改善箇所説明図

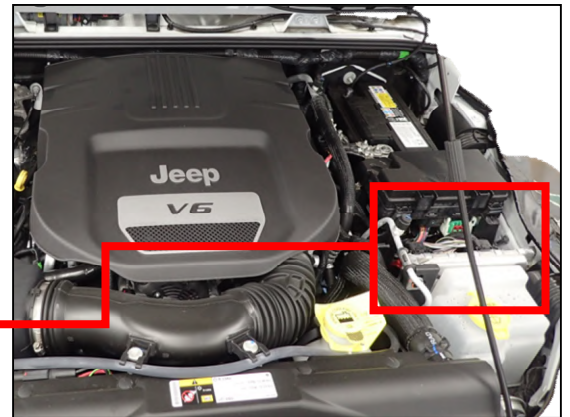
基準不適合発生箇所

エンジン出力を制御するパワートレインコントロールモジュールのIC基板の製造工程が不適切なため、IC基板に水分が含まれているものがある。そのため、IC基板内の電極が腐食し、電気回路が遮断され、最悪の場合、走行中エンジンが停止するおそれがある。

全車両、パワートレインコントロールモジュールを良品に交換する。

識別 : パワートレインコントロールモジュール外表面(上部)に黄色ペイントを塗布する。
